Ruimtelijke onderbouwing wijzigingen zonnepark Kanaaldijk-Zuid Heino I (Oost)

PowerField

Datum: september 2024

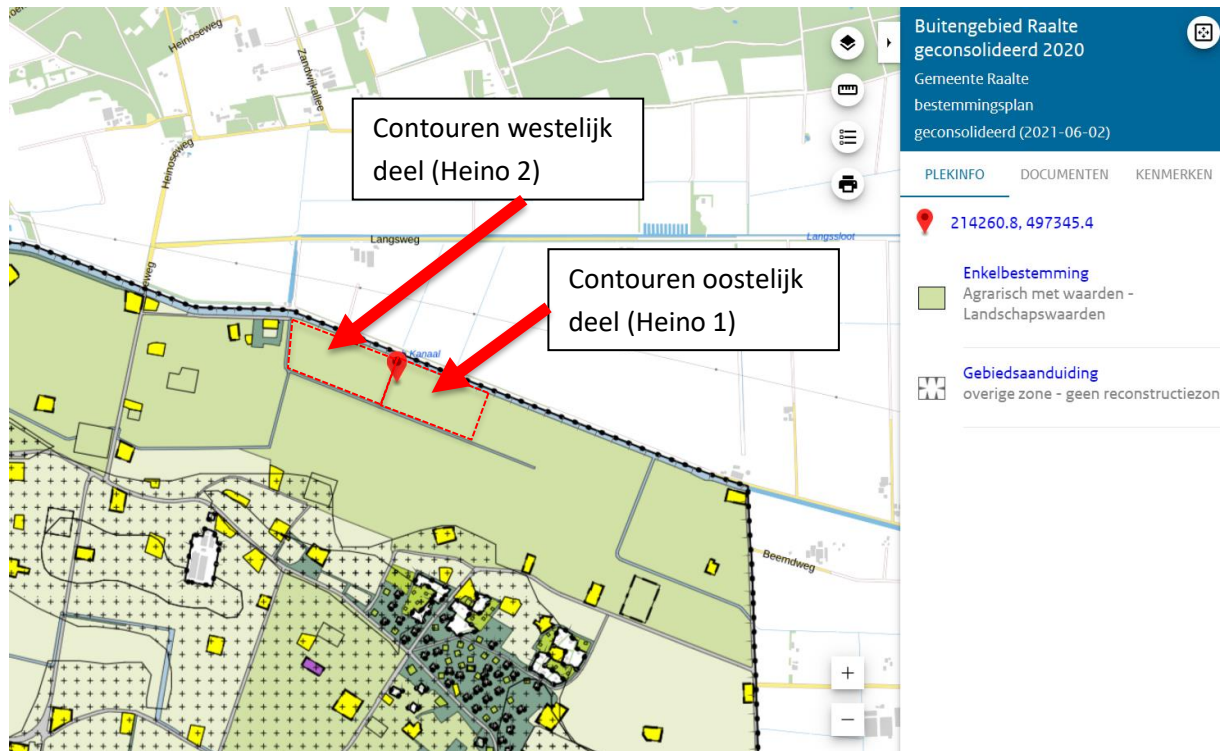
- In het dwarsprofiel uit het ontwerp van 2020 was een breedte van 2,5 meter tussen de zonnepanelen opgenomen. Dit hoort 1,5 meter te zijn. De afstand van 1,5 meter was wel correct in de technische tekening van 2020 opgenomen. Om dit te herstellen is in het aangepaste dwarsprofiel 1,5 meter opgenomen.
- In het dwarsprofiel uit het ontwerp van 2020 was een hoogte van de zonnepanelen van 2 meter opgenomen. Dit hoort 1,8 meter te zijn. De hoogte van 1,8 meter was wel correct in de tekst van het inrichtingsplan van 2020 opgenomen. Om dit te herstellen is in het aangepaste dwarsprofiel 1,8 meter opgenomen.
- Onder het hekwerk is een vrije ruimte opgenomen van 10 centimeter. In het dwarsprofiel uit het ontwerp van 2020 lijkt dit meer dan 10 centimeter te zijn. Om dit te herstellen is in het

aangepaste dwarsprofiel 10 centimeter opgenomen. Ook leek het hek lager dan 2 meter, om die reden is de bovenkant van het hekwerk in het dwarsprofiel op 2 meter getekend.

- De onderkant van de zonnepanelen bevindt zich op 60 centimeter van de grond. In het dwarsprofiel uit het ontwerp van 2020 lijkt dit minder hoog te zijn. Om dit te herstellen is in het aangepaste dwarsprofiel de onderkant van de zonnepanelen op 60 centimeter ingetekend. Daarnaast is in de reacties op het aangepaste plan aangegeven dat deze 60 centimeter niet was opgenomen. Dit is alsnog gedaan.
